Riscontro a seguito di Conferenza dei Servizi  
del 11 ottobre 2022 e Piano di Indagine Integrativo

Area effrazione oleodotto Sannazzaro - Rho 10"  
Comune di Morimondo (MI)

Dicembre 2022  
Progetto n. 2216152  
Doc. n.: 2022.01.2216152

Preparato per:  
ENI Rewind S.p.A.

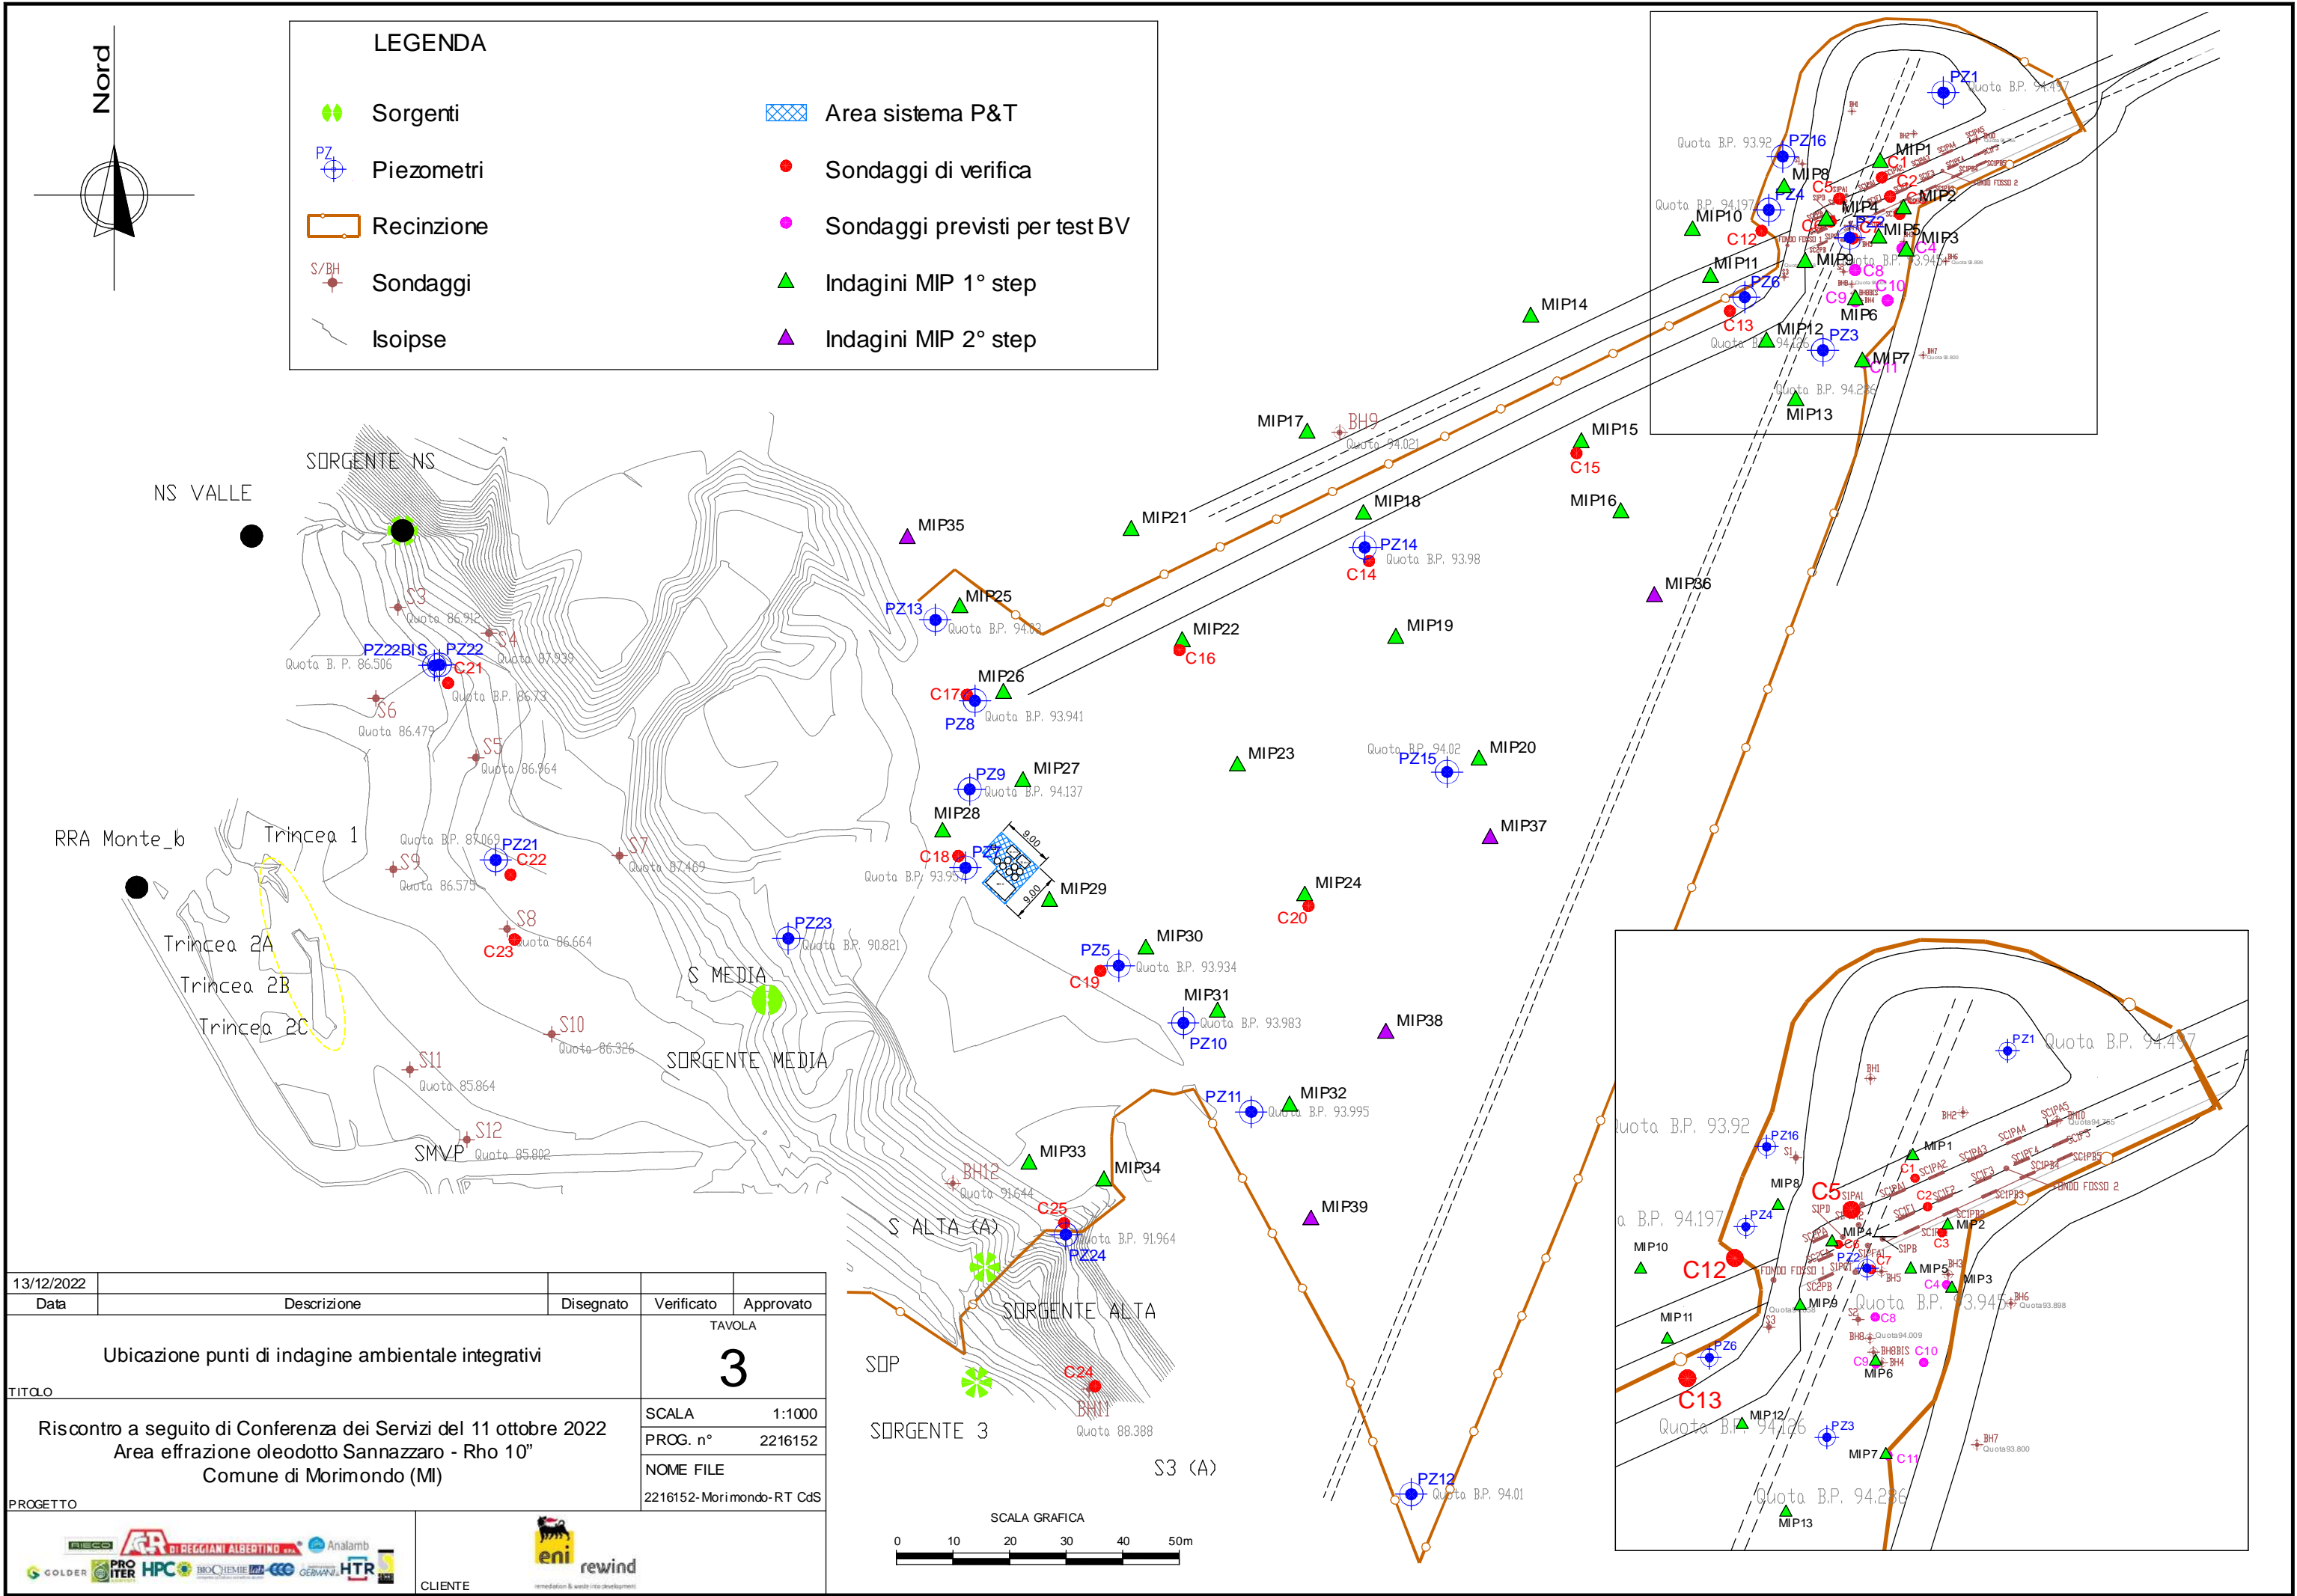
In merito alle indagini proposte nel POB Fase 1, mediante indagini di tipo MIP e con eventuale acquisizione di campioni di terreno da sottoporre ad analisi chimiche (rif. par. 7.1 e 8.1 POB Fase 1), si fornisce al capitolo 5.0 il riscontro ad ARPA Lombardia, definendo il piano di indagine integrativo volto a confermare il Modello Concettuale Definitivo del Sito di cui all'Analisi di Rischio approvata o a procedere ad un suo eventuale aggiornamento con conseguente rielaborazione dell'Analisi di Rischio, da valutarsi nell'ambito del procedimento di bonifica in corso e preventivamente agli interventi di bonifica proposti per la Fase 1.

La presente proposta di indagine MIP, finalizzata a dettagliare e circoscrivere le aree potenzialmente contaminate, viene descritta di seguito mentre in Tavola 3 si riporta l'ubicazione dei punti di indagine:

Nel caso in oggetto si prevede di realizzare i sondaggi integrativi ubicati come in Tavola 3, da eseguirsi a seguito di realizzazione delle indagini di tipo indiretto (MIP) descritte in precedenza o qualora l'indagine MIP non sia realizzabile per le caratteristiche della litologia presente. Le indagini proposte avranno lo scopo di verificare il trend della contaminazione residua riscontrata nelle indagini pregresse, approfondire l'indagine in settori parzialmente indagati in precedenza per aggiornamento del modello concettuale e per la calibrazione dell'indagine MIP.
